Autorità di bacino distrettuale del Fiume Po
Avviso di adozione del decreto del Segretario generale n. 13 del 15 febbraio 2024

Decreto n. 13 del 15.02.2024 avente ad oggetto:

Aggiornamento Elaborato 2 del PAI Po
Aggiornamento Mappe aree allagabili del PGRA

Scheda di sintesi

A – Cascine Cirese e Cascine di Brès

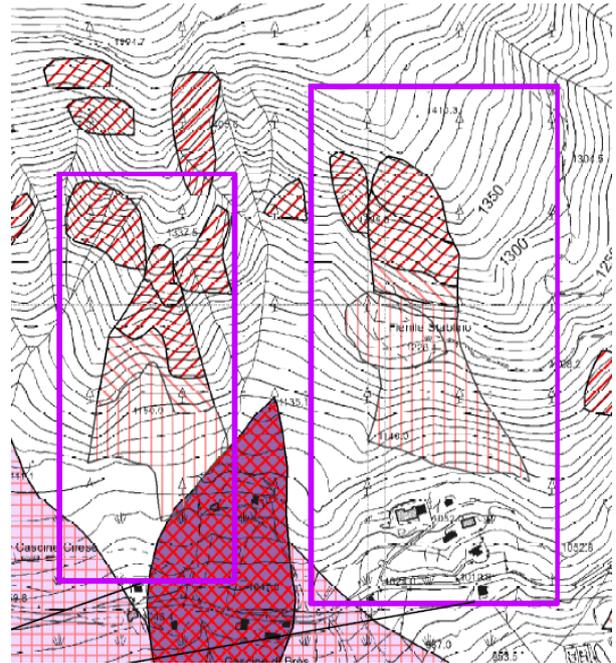
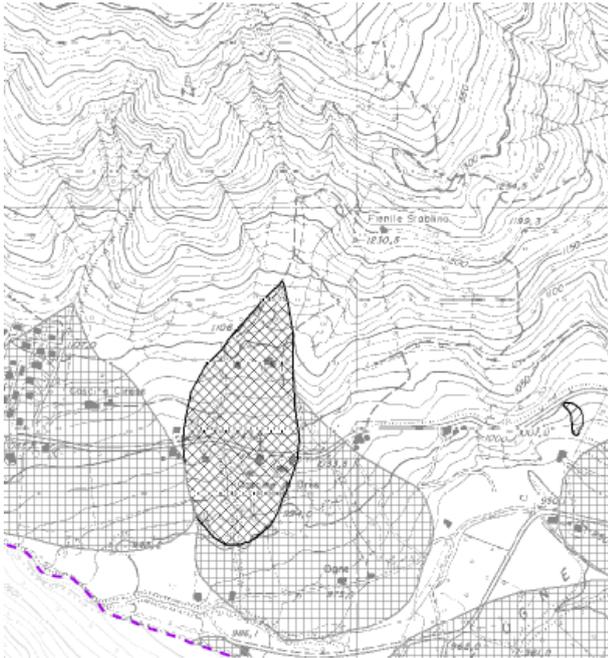
A sinistra PAI vigente nell'area non sono stati individuati dissesti; a destra PAI con proposta: nuovo inserimento di aree Fa, Fq e Fs

E – zona Corna Rossa - Roncorsaglie

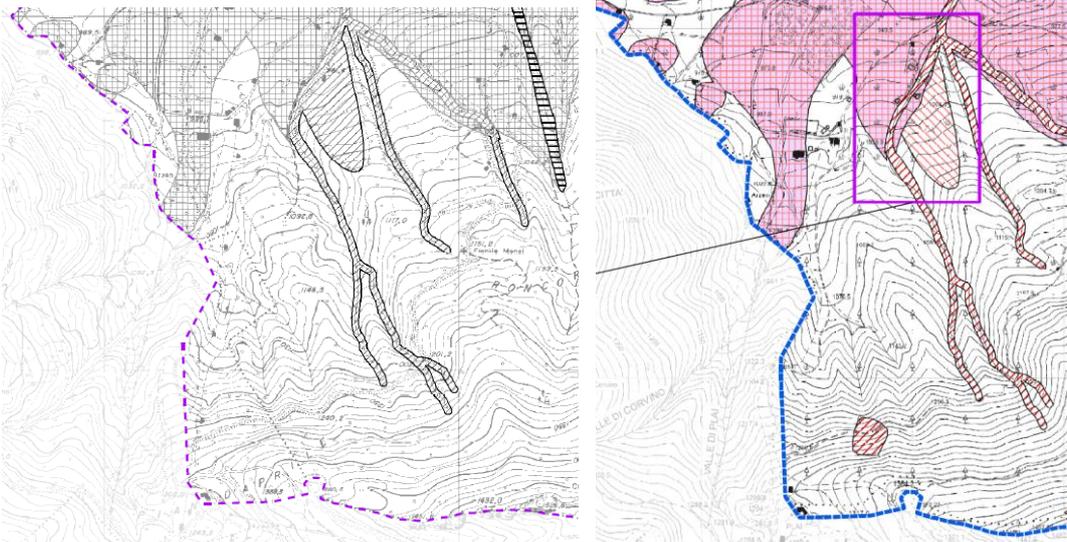
A sinistra carta PAI vigente; a destra carta PAI proposta di inserimento ex novo di aree in frana attiva Fa

F – confine sud est con Ossimo

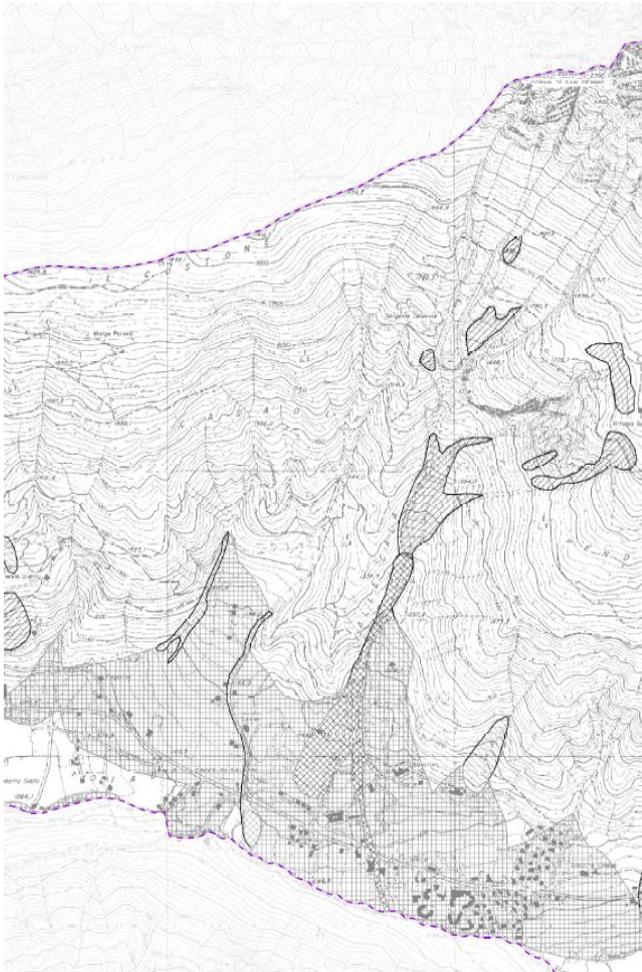
A sinistra carta PAI vigente; a destra carta PAI – PGRA con proposta ampliamento delle aree Ee PAI (P3/H PGRA coincidente con P2/M e P1L)

G – versante nord a monte di loc. Salven

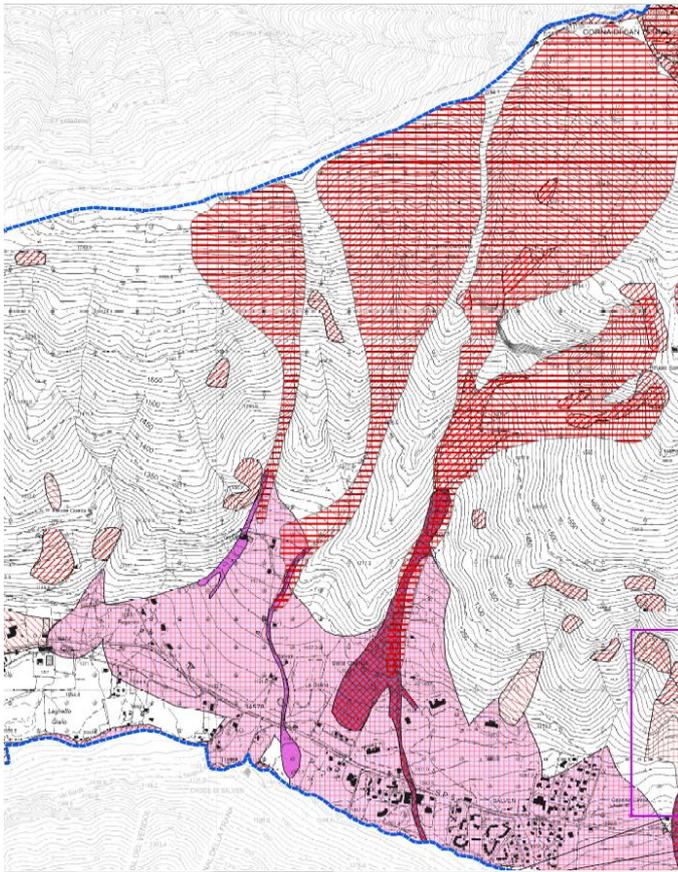
Sopra carta PAI vigente; sotto carta PAI proposta inserimento ex novo di aree in frana attiva (Fa) e quiescente (Fq). Inserimento ex novo di aree valanghive a pericolosità molto elevata o elevata (Ve).

H – versante nord a monte di C.ne Val Camera

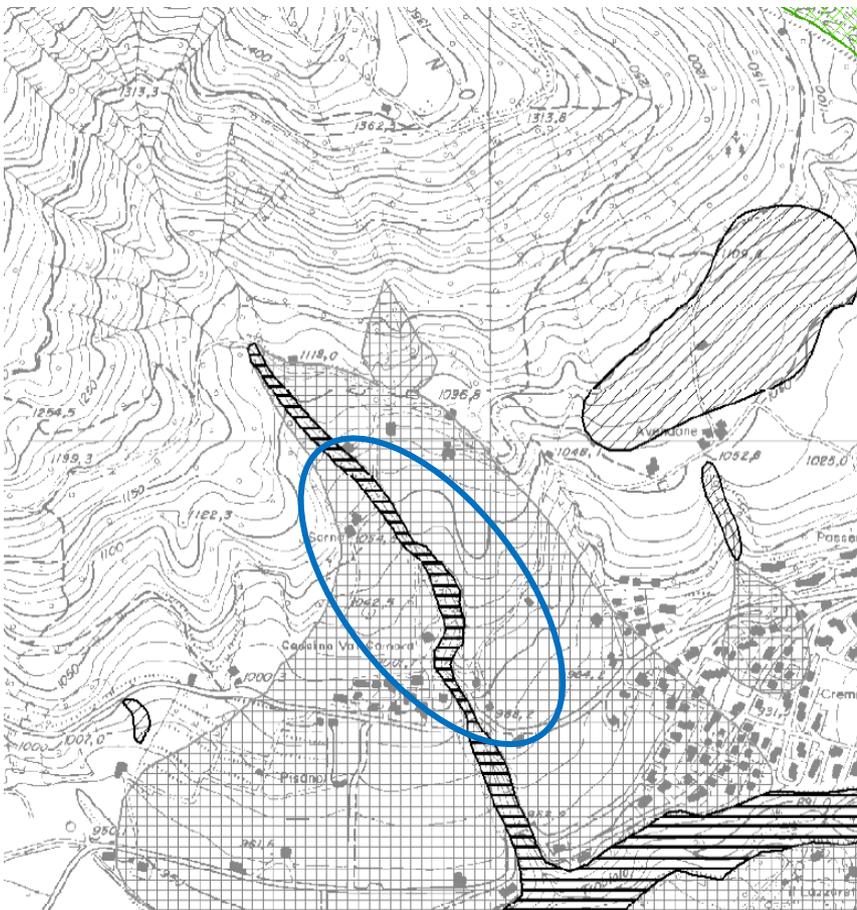
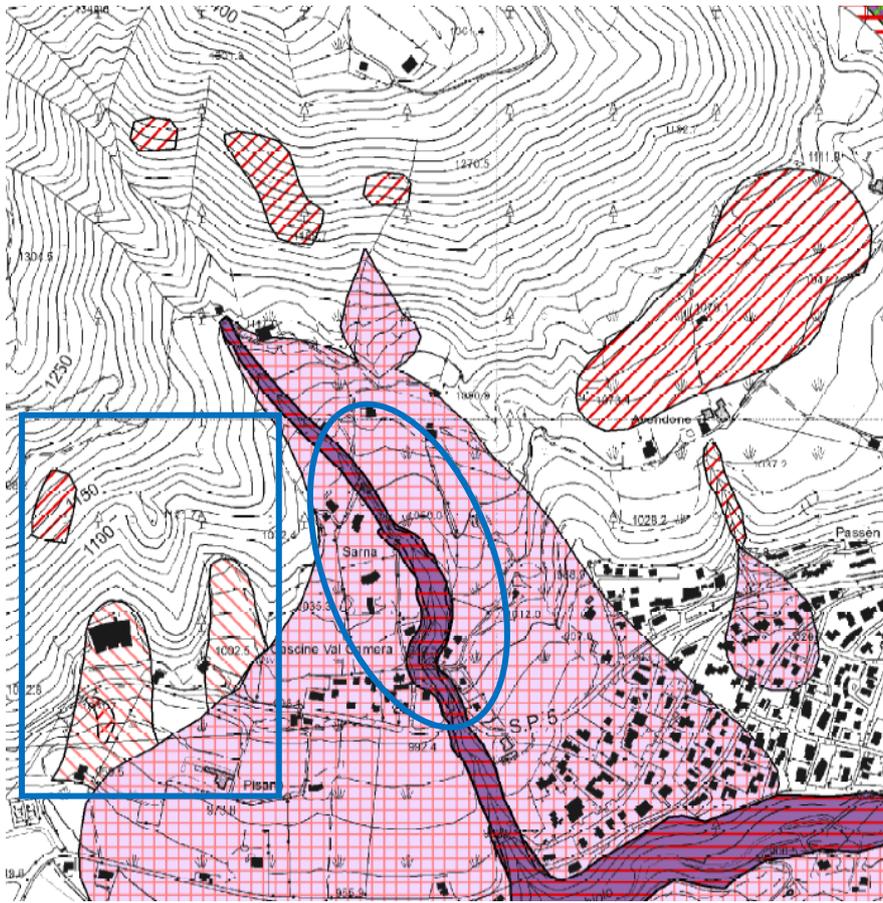
sopra carta PAI vigente; sotto carta PAI/PGRA proposta con ampliamento delle aree Ee PAI (P3/H PGRA coincidente con P2/M e P1/L) lungo asta del torrente in loc. C.ne Val Camera e inserimento ex novo di aree

ESONDAZIONI E DISSESTI MORFOLOGICI A CARATTERE TORRENTIZIO
 Esondazioni di carattere torrentizio a pericolosità media o moderata (Em).

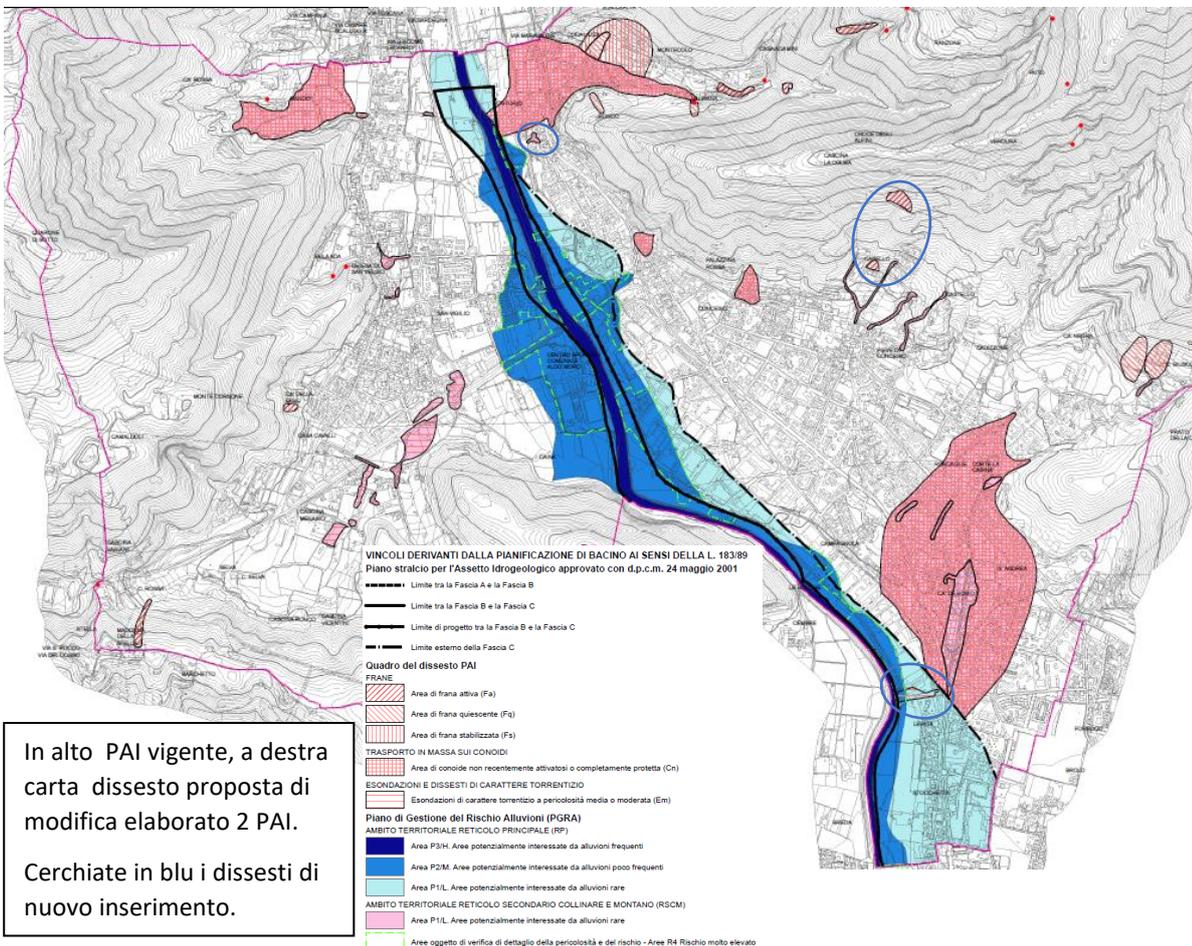
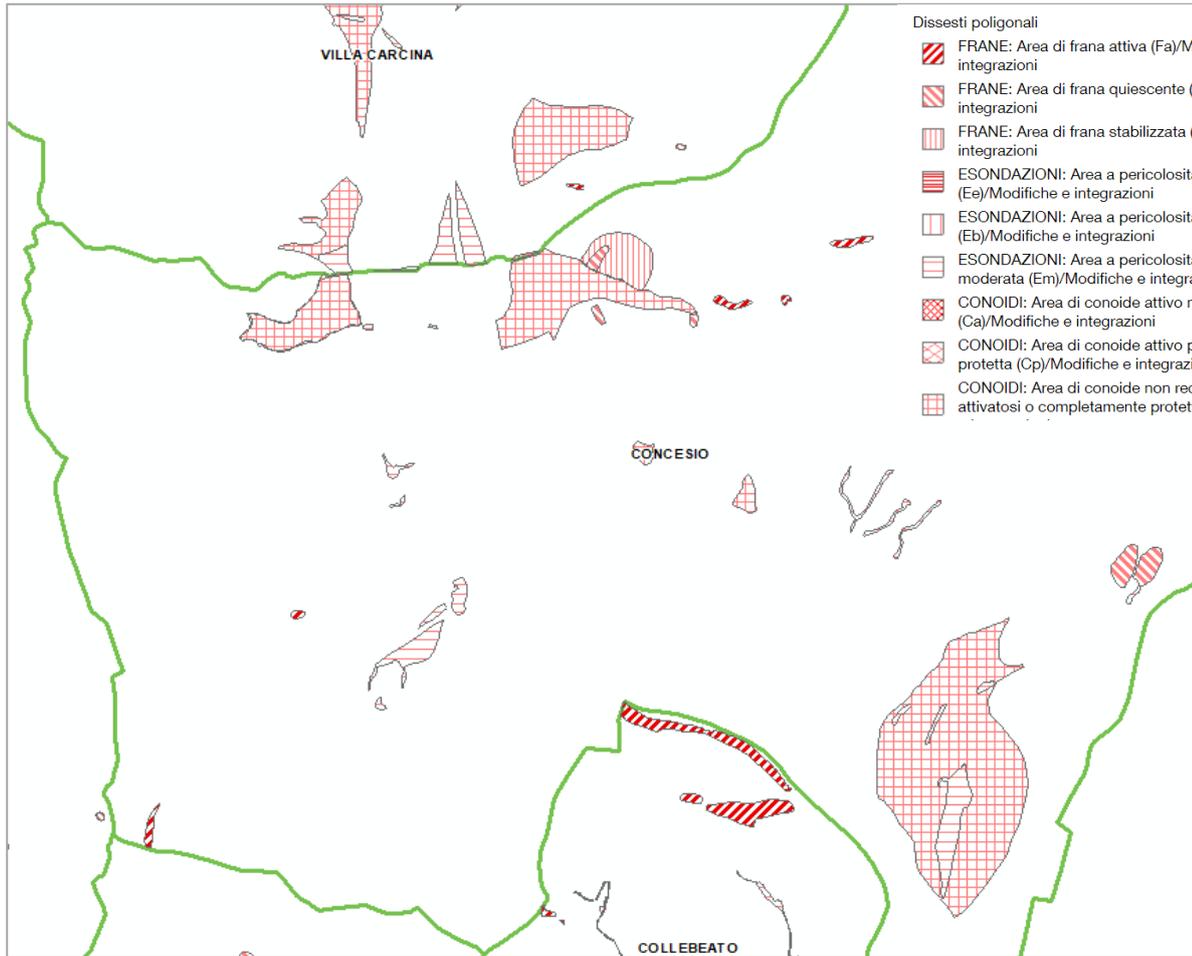
A sinistra carta dissesto vigente, a destra carta dissesto proposta di modifica elaborato 2 PAI aree Em e corrispondenti aree PGRA P1/L in località San Vigilio

In alto PAI vigente, a destra carta dissesto proposta di modifica elaborato 2 PAI. Cerchiate in blu i dissesti di nuovo inserimento.

5 – NORD ABITATO DI MARONE - EST CAVA DI DOLOMIA PONZANO

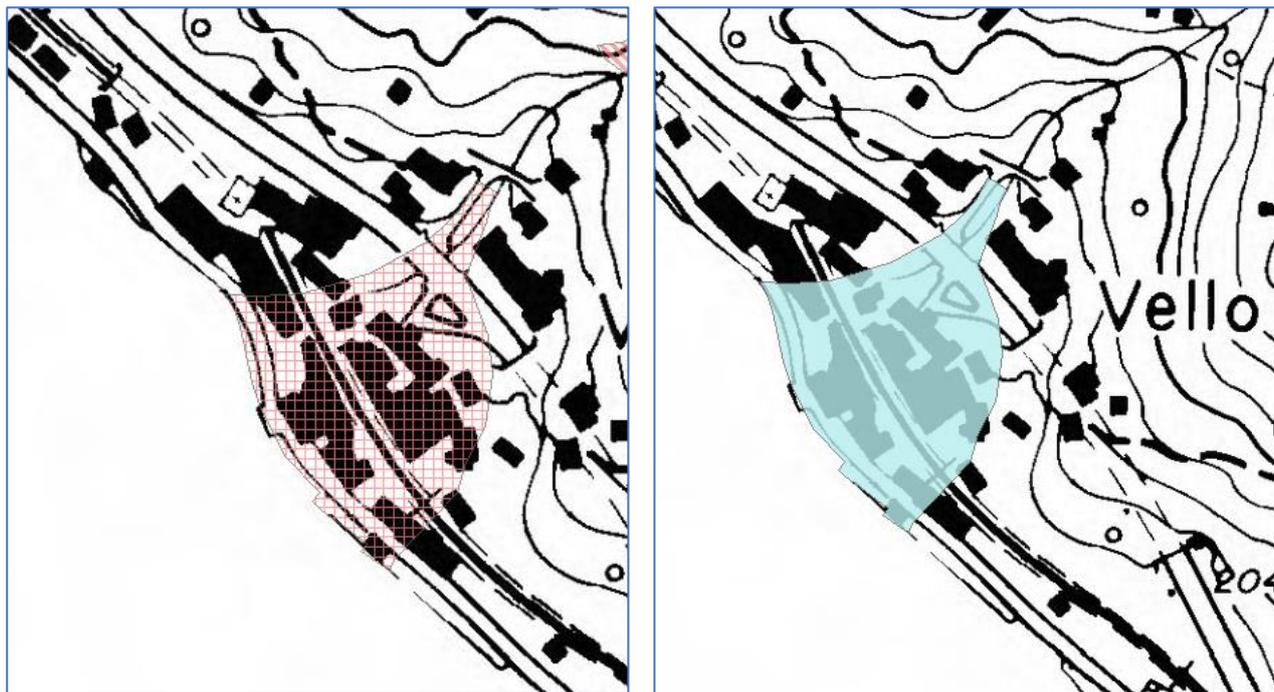
Adeguamento del limite del poligono alla base vettoriale comunale.

2 - Conoide e Torrente Opolo
a)

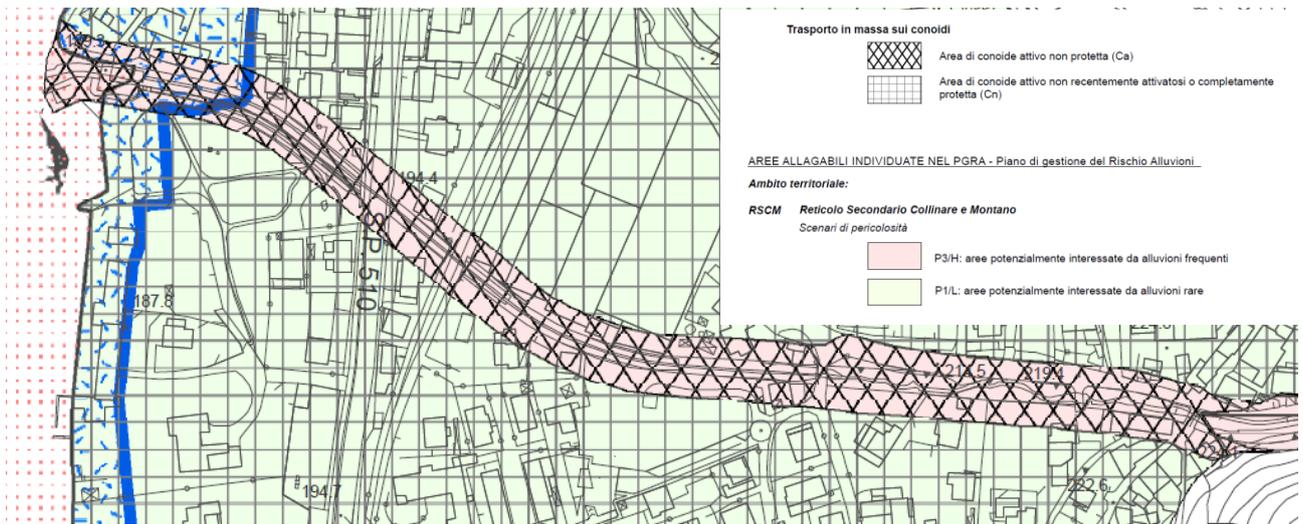
Sopra: elaborato 2 PAI vigente Ca - sotto proposta di modifica (estratto carta PAI/PGRA CG PGT)

Sovrapposizione elaborato 2 PAI vigente Ca e la proposta di modifica (linea blu). I cerchi e le frecce indicano i punti di alcune delle modifiche proposte anche inferiori al metro.

3 - Conoidi coalescenti Bagnadore e Opolo

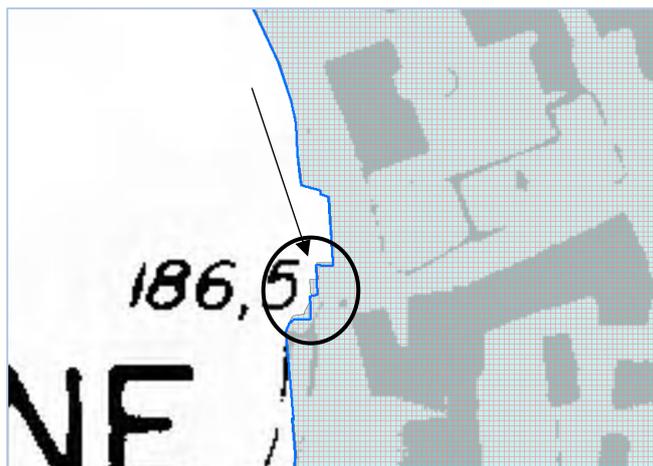
In alto: a sinistra carta elaborato 2 PAI e mappe PGRA vigenti; a destra proposta di modifica (estratto carta PAI/PGRA CG PGT)
 Sotto: sovrapposizione tra carta elaborato 2 PAI e mappe PGRA vigente e proposta di modifica (linea blu) dell'area Cn - P1/L

4 – Conoide e Torrente Bagnadore

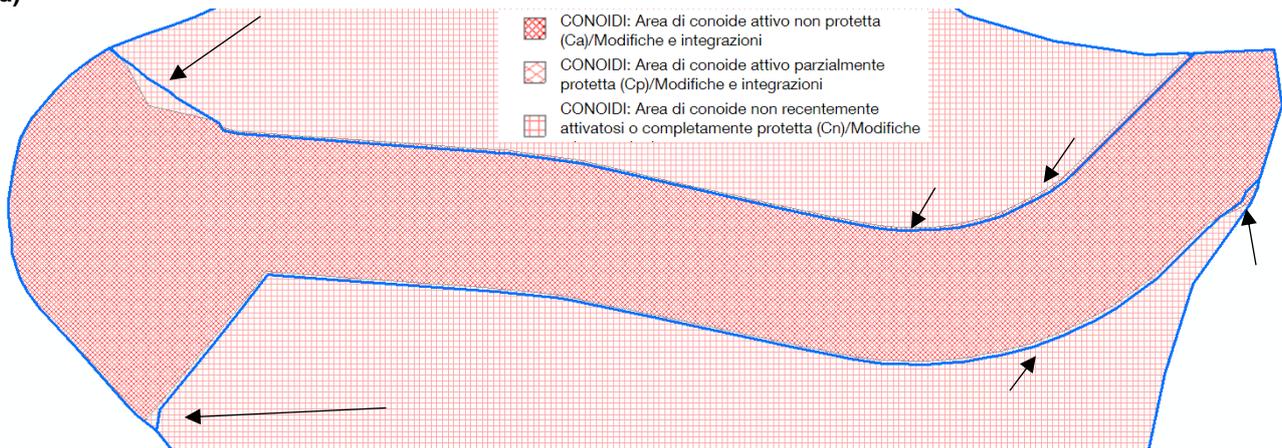
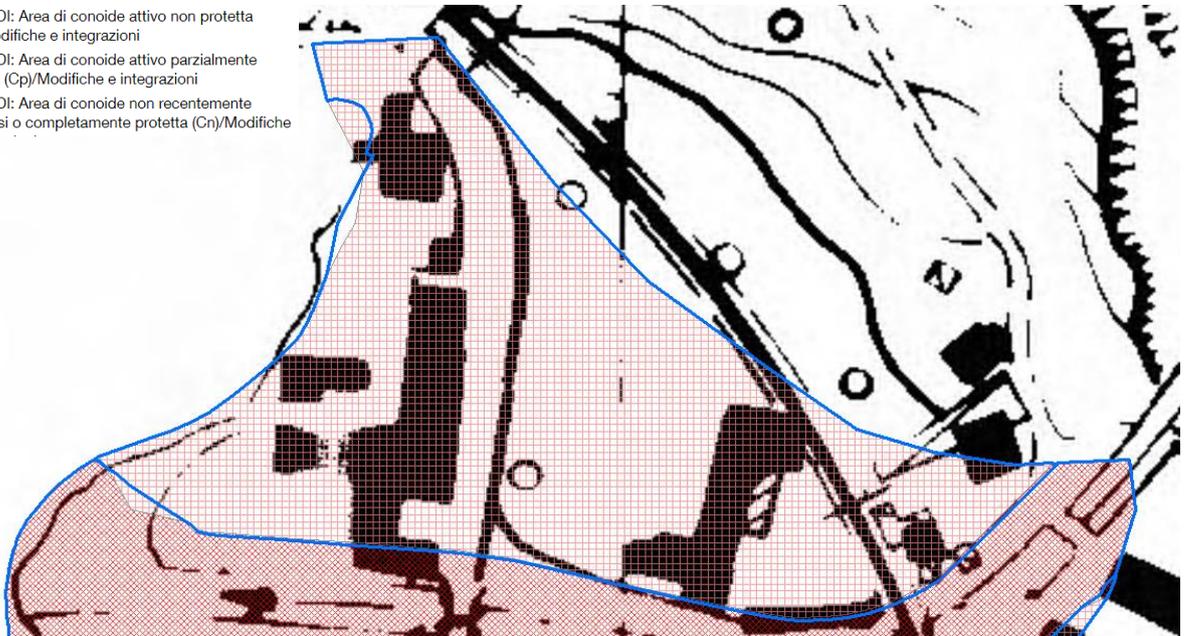
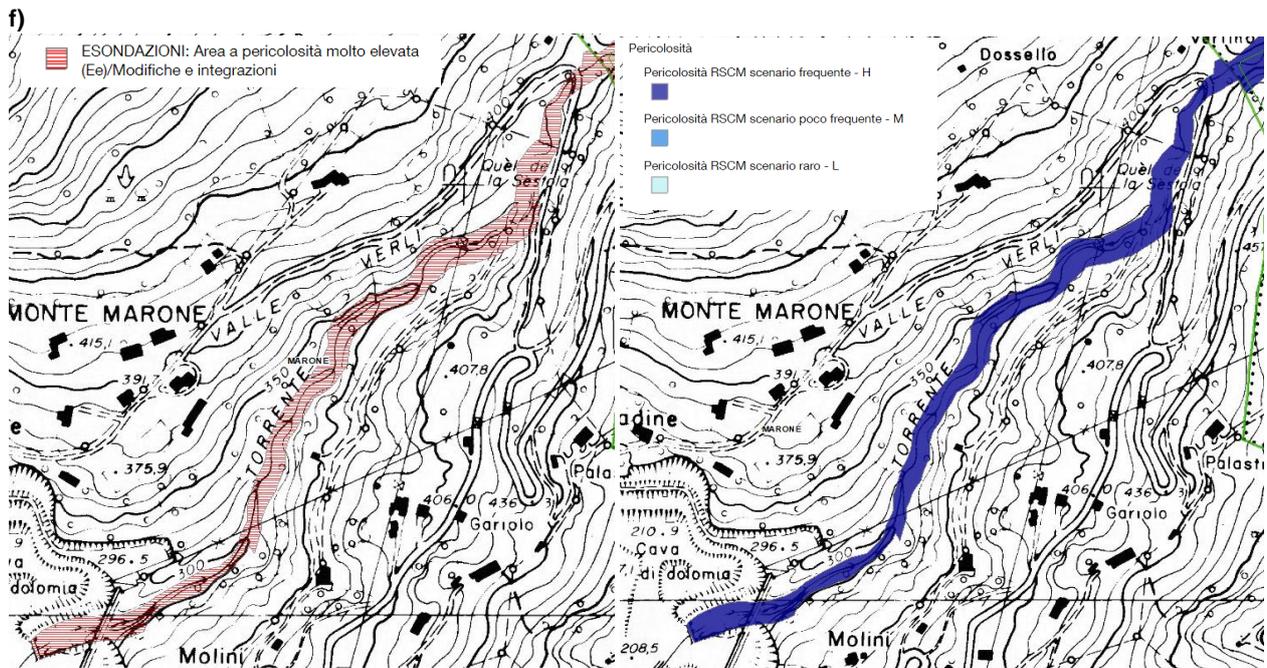
A sinistra PAI vigente Ca, Cn; a destra PGRA – ambito RSCM vigente P3/H eP1/L

Sovrapposizione tra carta elaborato 2 PAI vigente e proposta di modifica (linea blu) delle aree Ca e Cn. Le frecce indicano alcuni punti delle modifiche proposte.

Sovrapposizione tra carta elaborato 2 PAI vigente e proposta di modifica (linea blu) dell'area Cn.
